智能装备研发生产总部基地项目答疑问题之回复意见

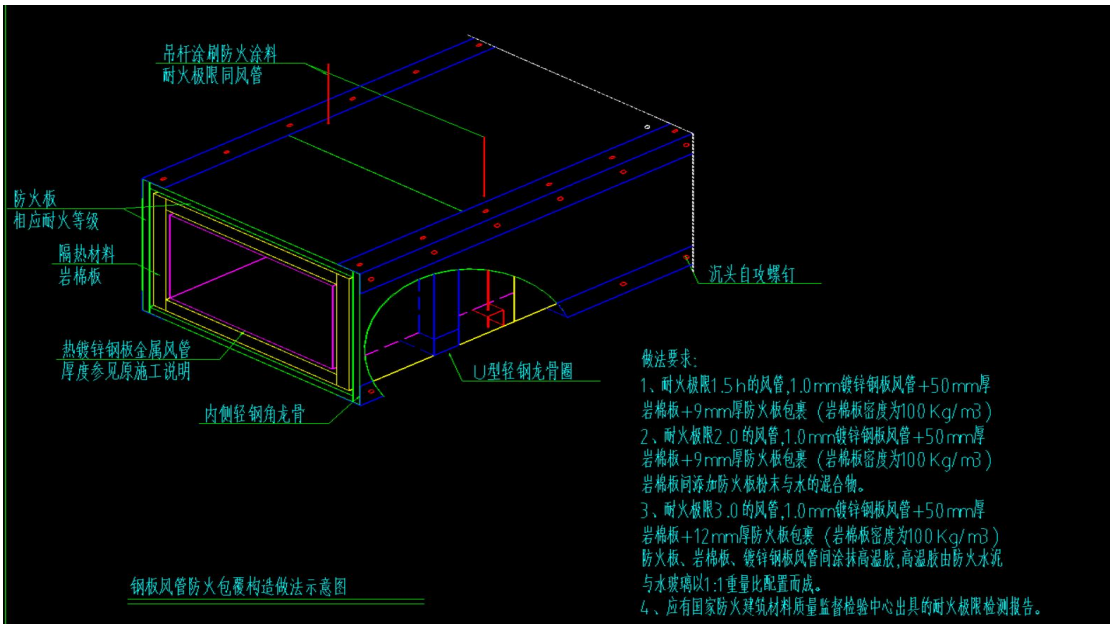
10、1#厂房消防栓泵、喷淋泵的清单有问题，请明确。

回复意见：详见《1-3#厂房-安装工程量清单调整》。
